Van: [REDACTED]
Verzonden: dinsdag 16 maart 2021 10:03
Aan: [REDACTED]; [REDACTED]
Onderwerp: RE: Entree tankstation XL Park

Gistermiddag hebben we (RBT, met o.a. [REDACTED] en ik) overleg gehad met EG, die het tankstation ontwikkelt op het XL Park.

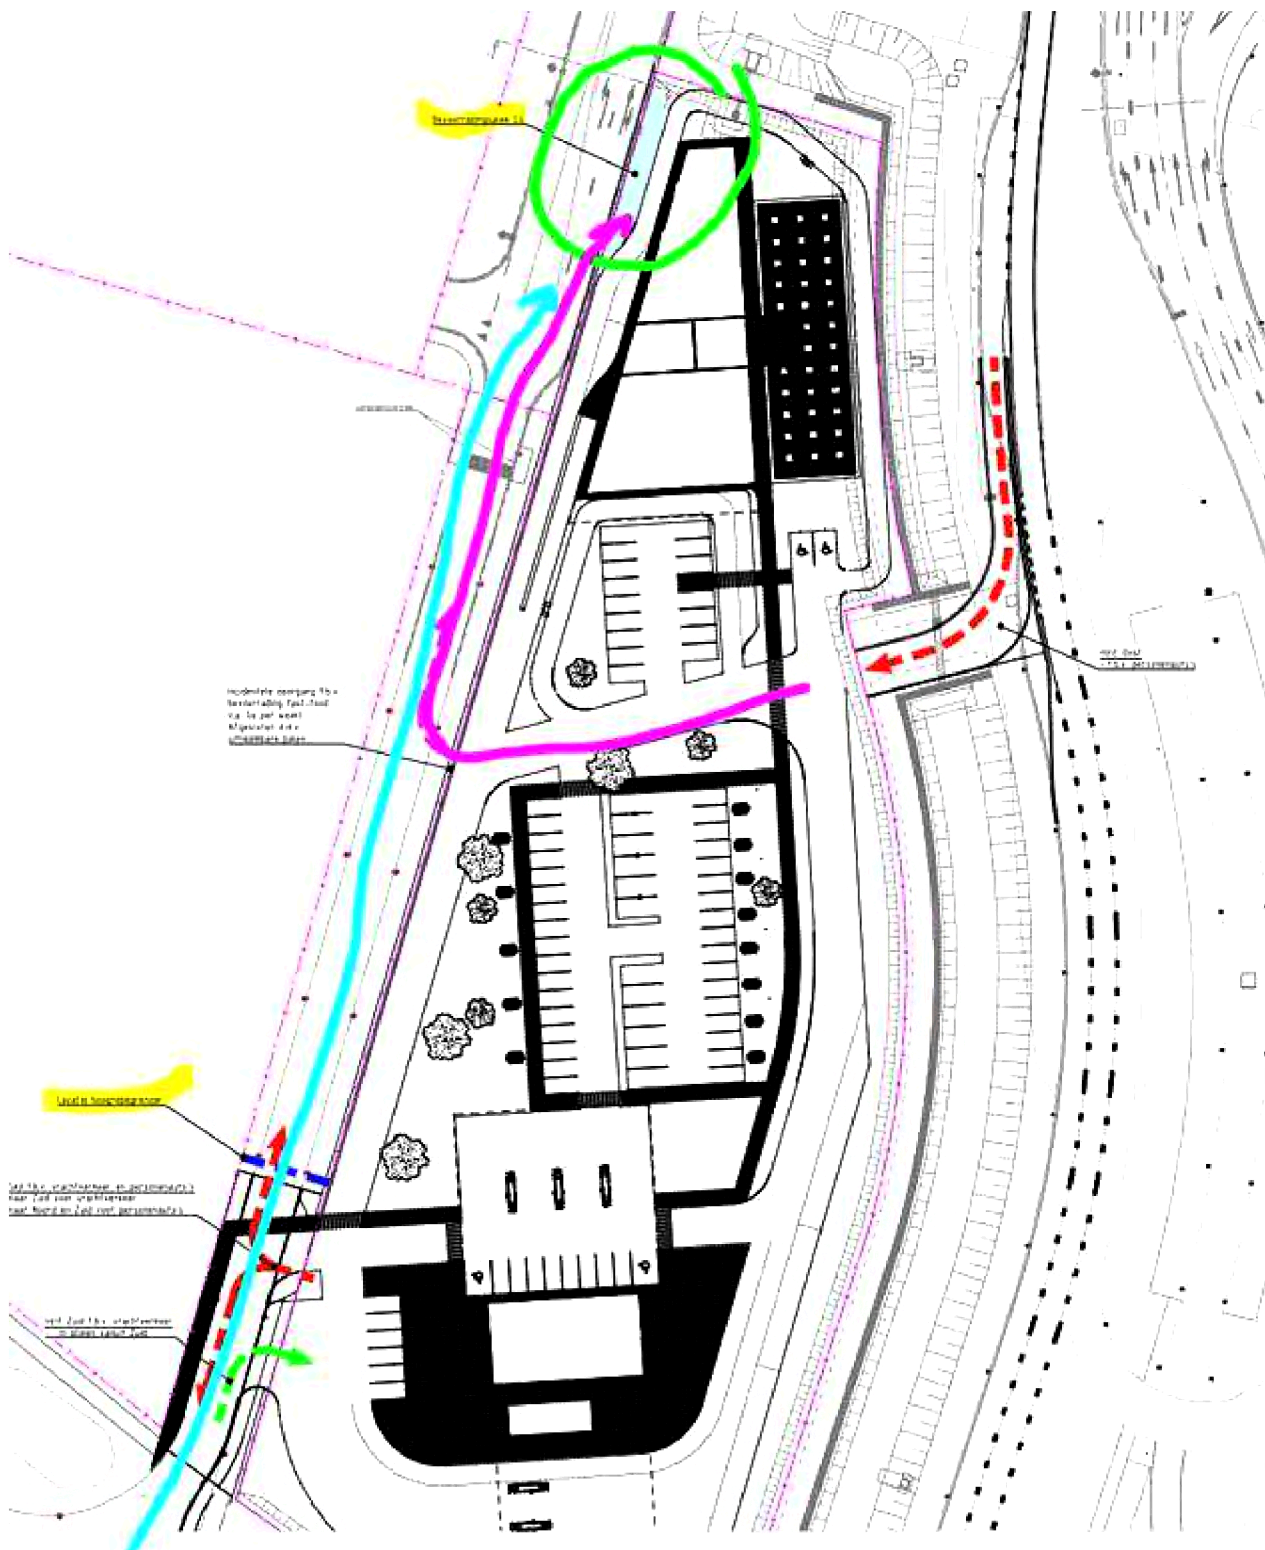
Een aanvulling op het eerder goedgekeurde ontwerp is de locatie voor de gekozen locatie voor de bevoorradingsplek t.b.v. de fastfoodketens die aan de noordkant van het perceel komen. Essentieel voor de bevoorradingsplek van de meest noordelijk gelegen fastfoodketen is dat op korte afstand van het pand 5x per week een vrachtwagen kan parkeren. Dit heeft ermee te maken dat daar een vulpunt komt voor CO2 (t.b.v. frisdrank). Deze bevoorraadplek zal ca. 5 keer per week gebruikt gaan worden.

EG geeft aan dat het daarvoor nodig is dat een opstelplek wordt gemaakt, parallel aan de nieuwe weg bij  voor.

(zie bijlage het ingekleurde licht blauwe vlak).

Om deze plek te bereiken met een vrachtwagen zijn er voor EG 2 opties:

1. Aanrijden vanaf het eigen terrein EG, het terrein verlaten aan de westzijde door 2 paaltjes te laten zakken, dan rechtsaf naar het noorden over de openbare weg naar de te maken opstelplek.
2. Aanrijden vanaf de zuidwestzijde via de openbare weg, de hoogtebegrenzer wegdraaien (door EG, met afspraken tussen EG en XL Park over handhaven) en via die weg naar het noorden naar de te maken opstelplek.

Zie onder schematisch de 2 voorgestelde routes in paars en lichtblauw.

Overigens heb ik de hoogtebegrenzer (zoals wij ook al hadden besproken) nu opgeschoven tot net ten noorden van de in-uitrit van het tankstation.

[REDACTED] Er ligt straks een geslotenverklaring voor hoogte (max 2,7 m) tussen het kruispunt met de [REDACTED] Holstlaan en een punt ten zuiden van de inrit [REDACTED]. Die geldt in twee richtingen en dus voor alle voertuigen hoger dan 2,7 meter. Wij hebben over het weren van vrachtverkeer, behoudens incidenteel gebruik als nooduitgang voor XL, een zwaar uitgehandelde overeenkomst met Rijkswaterstaat. Daar kunnen we niet aan tornen en dit plan doet dat. Dit is dus niet acceptabel.

De locatie van de hoogtebegrenzer moet zijn tussen de uitrit van [REDACTED] en de (noordelijkste) uitrit van het tankstation. Alle verkeer vanuit het tankstation met een hoogte >2,7 m wordt daardoor gedwongen om naar het zuiden weg te rijden.

NB: daarenboven vind ik een laad- en loshaven naast voorsorteevakken verkeerskundig ongewenst. Dus ook zonder de overeenkomst met Rijkswaterstaat zou ik hier bezwaar tegen hebben.
